监理通知单

工程名称：交口县水头镇光伏发电平价上网项目

编号：SXLLJK-TZD-05

事由：关于质量事宜

附：照片

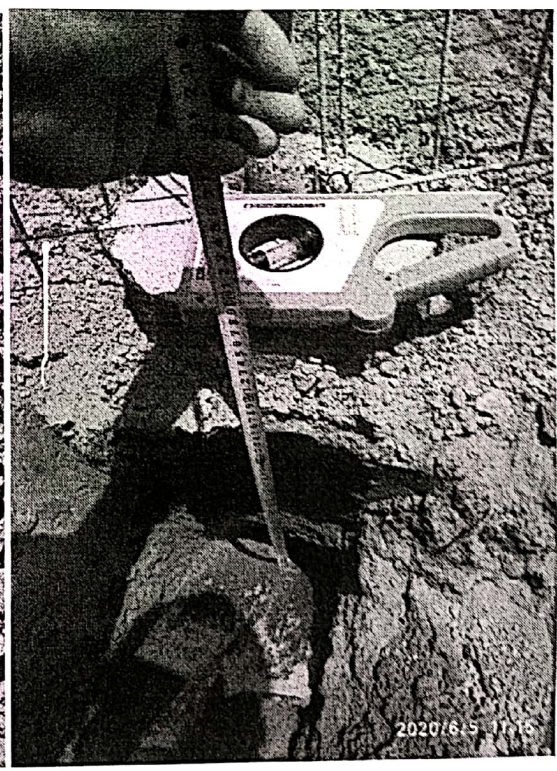
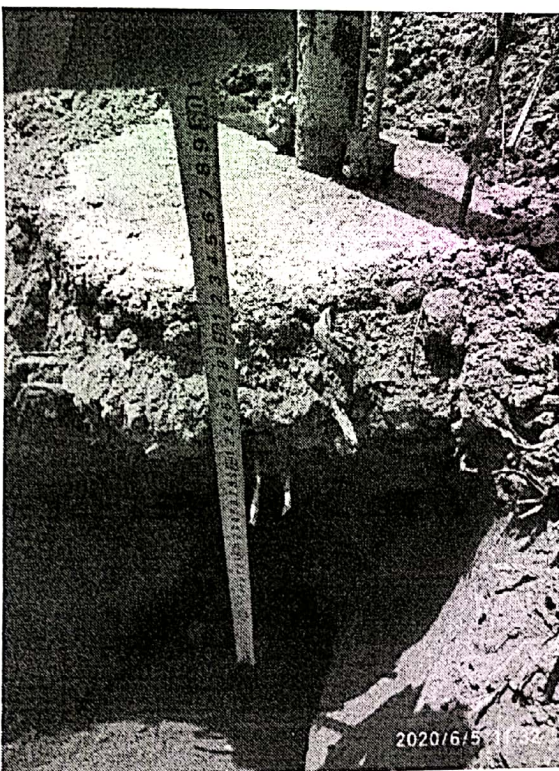
经我监理项目部对围栏基础混凝土浇筑抽样检查发现，由你单位施工的围栏基础浇筑工程，存在以下问题。

- 1、个别基础孔深度未达到 600mm 的要求。
- 2、个别围栏柱子不在正中心
- 3、个别混凝土基础未振捣或振捣不密实。

以上问题，限你单位三日内完成整改。
